ADDENDA N° 02 – LPN 01/2010

La **Unidad Operativa de Contratación – UOC de la Municipalidad de Villa Elisa** emite la **Addenda Nº 02 correspondiente a la Licitación Pública Nacional - LPN N° 01/2010; "EJECUCIÓN DEL PROYECTO DE CONSTRUCCIÓN DEL PARQUE PASEO VILLA ELISA"** incluyendo las modificaciones para anexarlo al Pliego de Bases y Condiciones e incorporarlo al **Sistema de Información de las Contrataciones Públicas (SICP),** quedando según se detalla a continuación:

TEJIDO PERIMETRAL
CIMENTACION DE HORMIGON CICLOPEO
PARA LOS POSTES METALICOS
0.15
0.30
CORTE
Ø 8 c/ 20
Ø 8 c/ 20
PLANTA

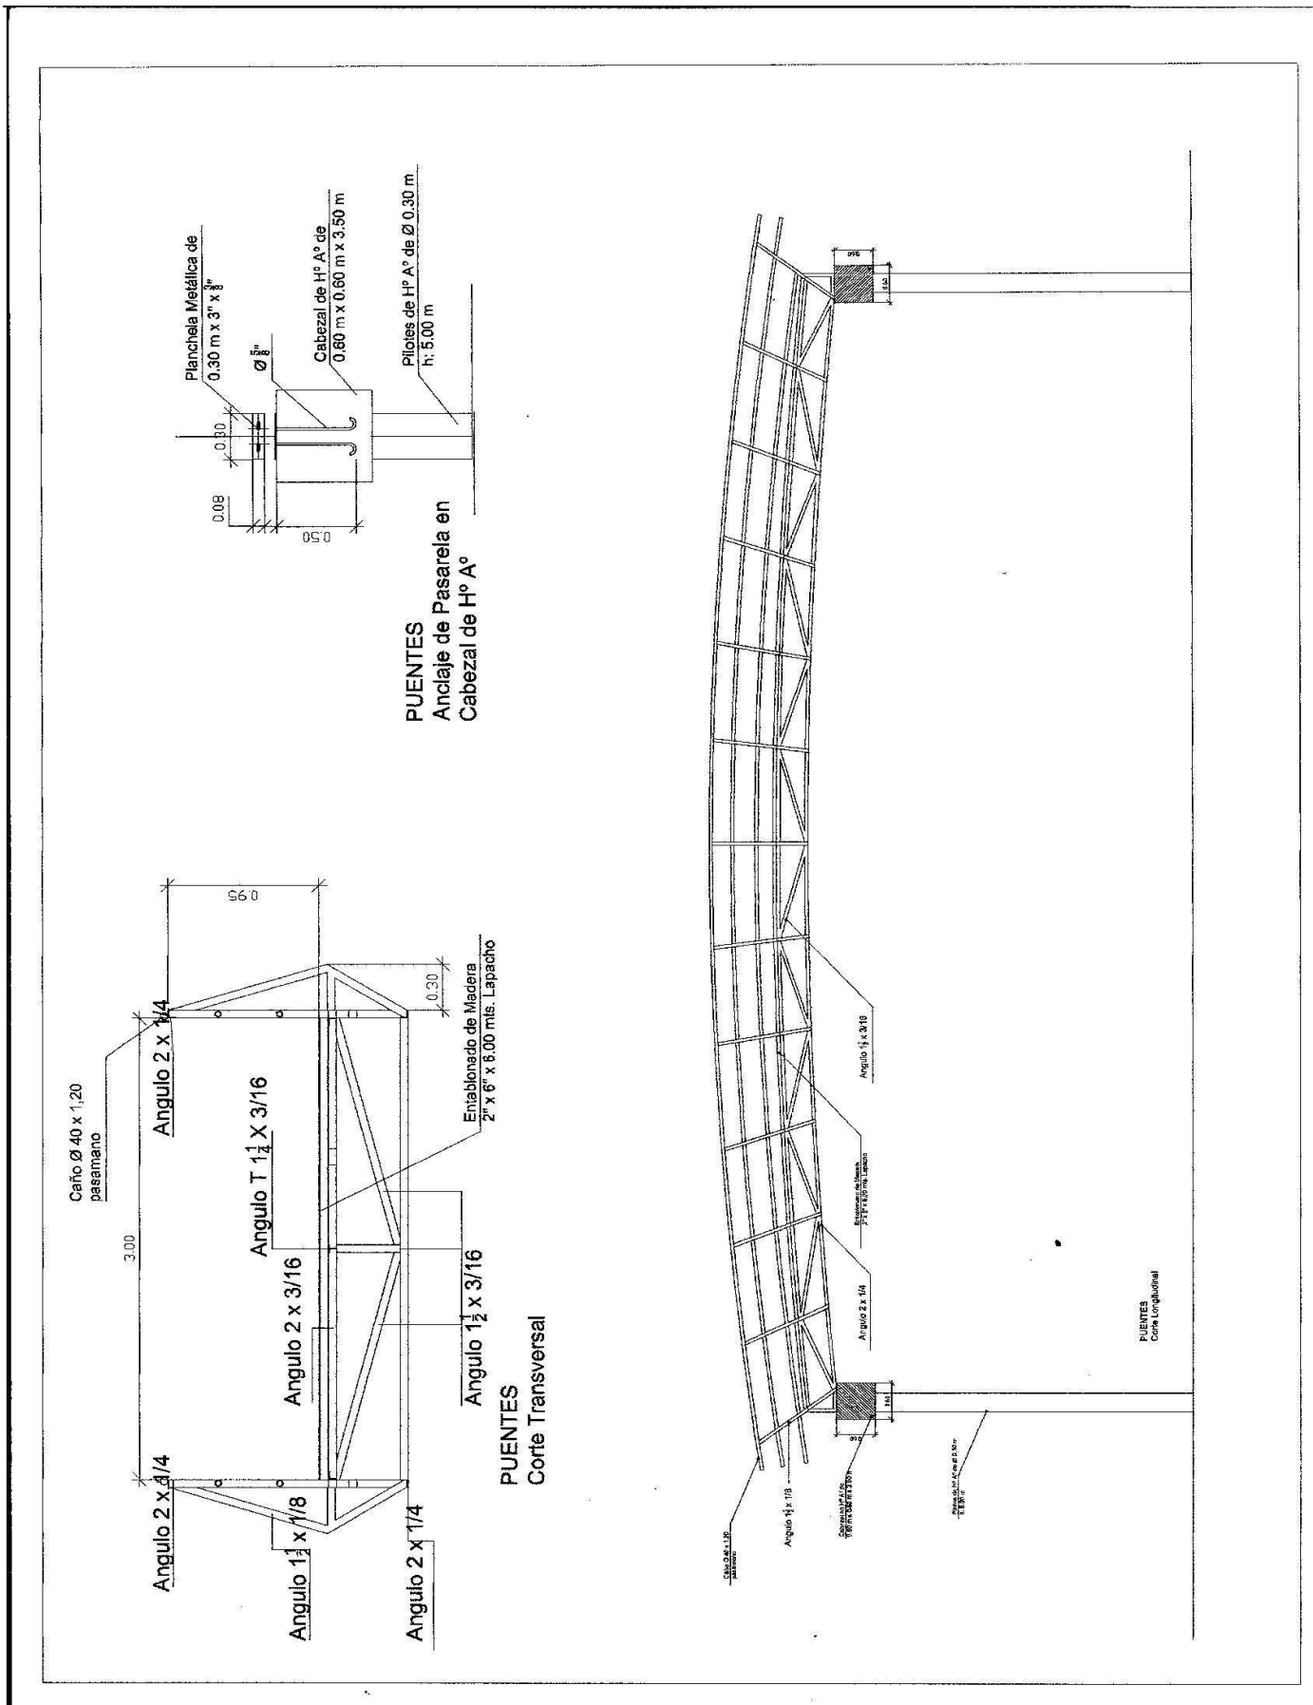
4.4 Tejido Perimetral:

Incluye 2 portones con diseño similar al tejido perimetral:

- (Uno) Acceso Peatonal de una hoja de 1.00 mts de ancho
- (Uno) Acceso Vehicular de dos hojas de 5.00 mts de ancho

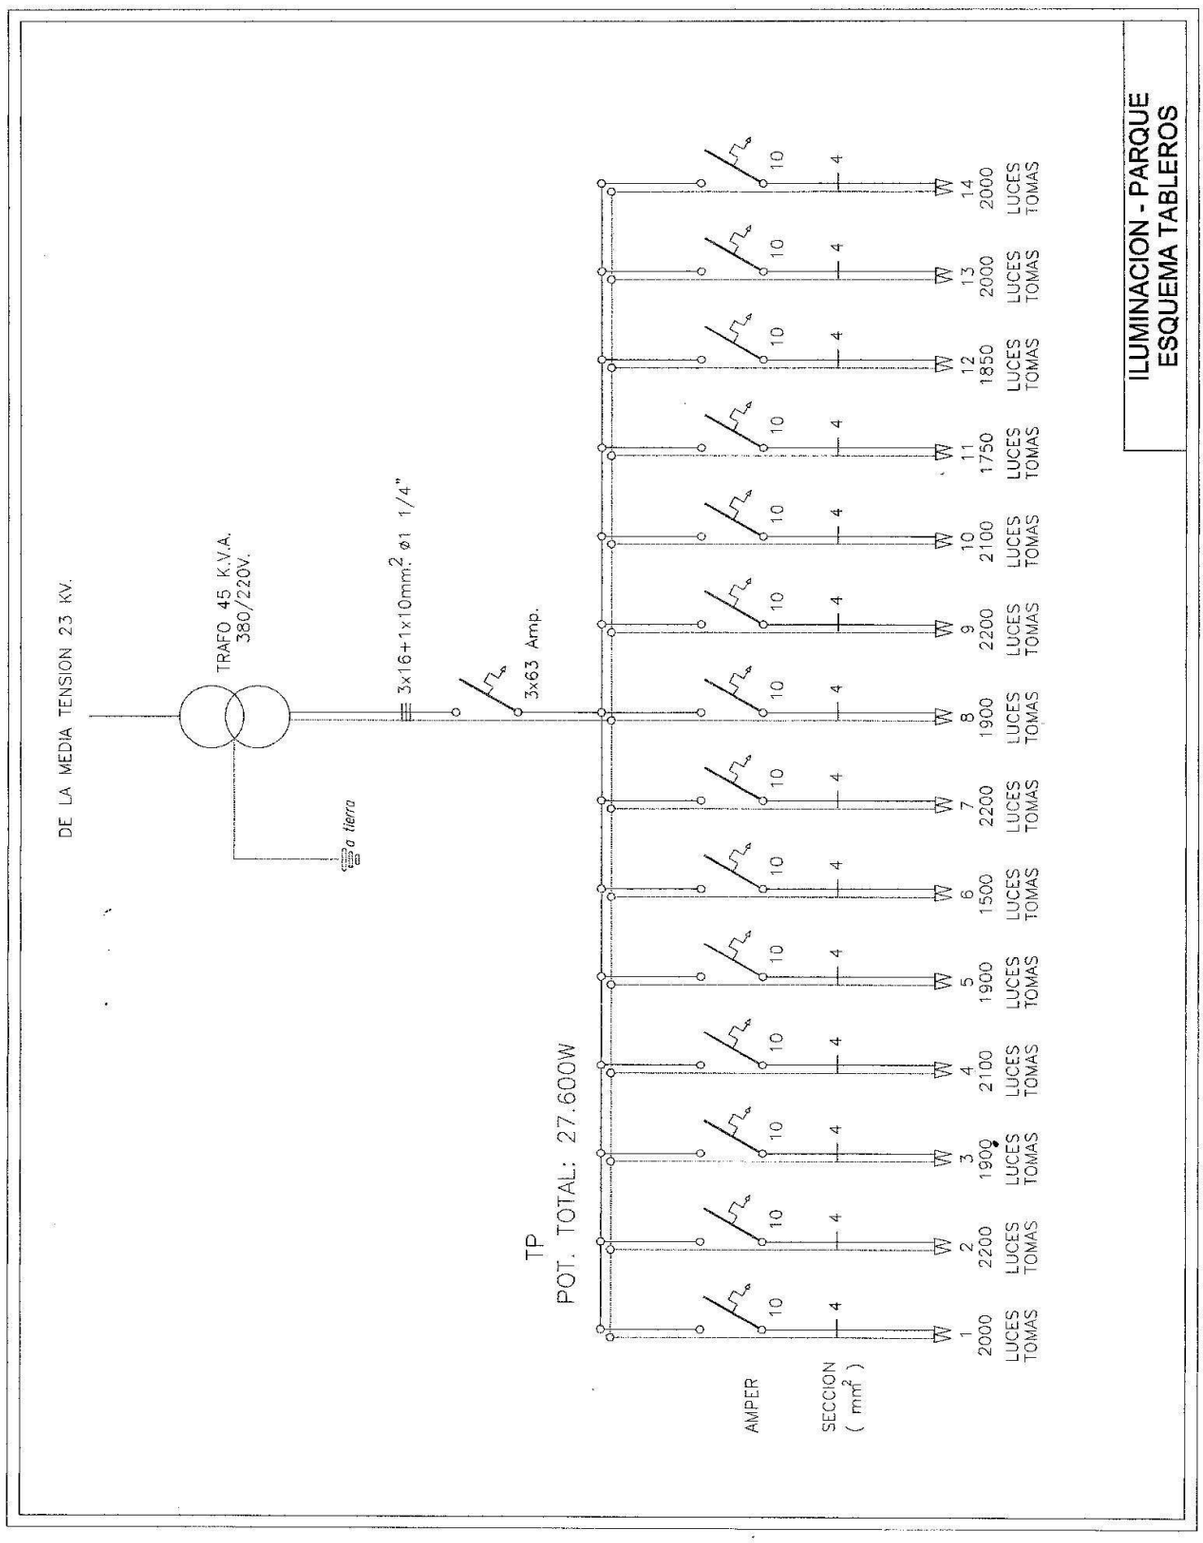
4.3 Puente:

El material de los puentes: tablones de madera

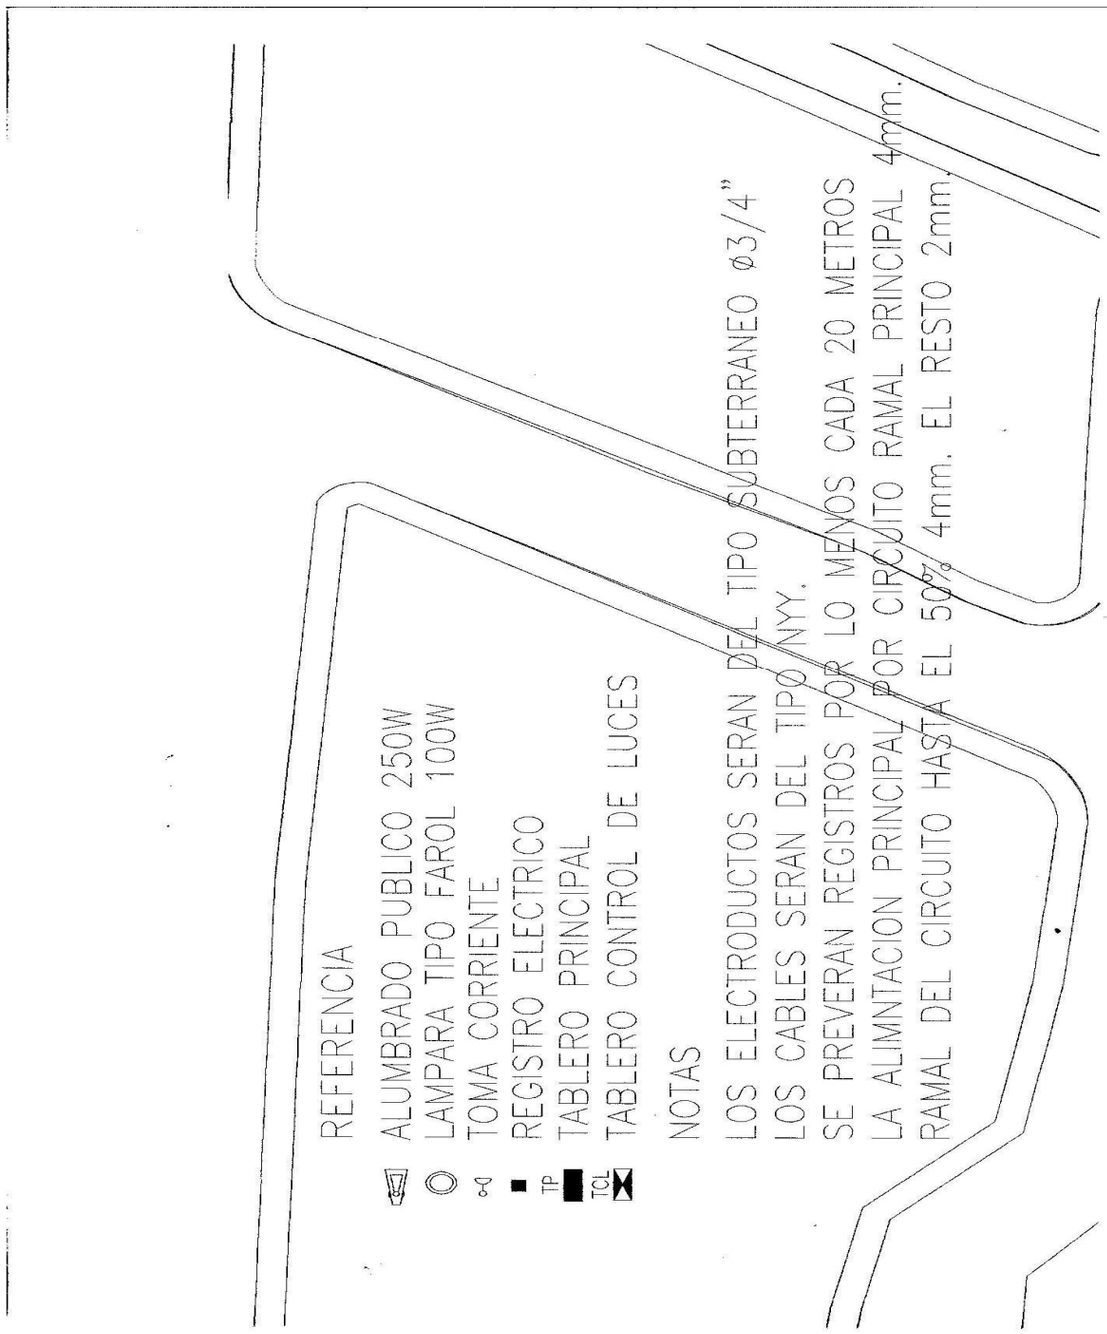
4.1 Iluminación:

Se detalla a continuación las características de los equipos a ser instalados

- Alumbrado público columna metálica, soporte, brazo largo, artefacto tipo abierto, reactor, fotocélula, foco 250W mínimo, de vapor de sodio

- Artefacto tipo farol 100W como mínimo, de vapor metálico con reactor y capacitor
- Electrodos subterráneos de d:3/4 PVC de plástico rígido negro
- Cables tipo NYY
- Registros eléctricos de 20x20 c7 20 mts.
- Alimentación de cada circuito por ramal principal de 4mm.
- Ramales secundarios 4mm hasta el 50% y el resto 2mm.
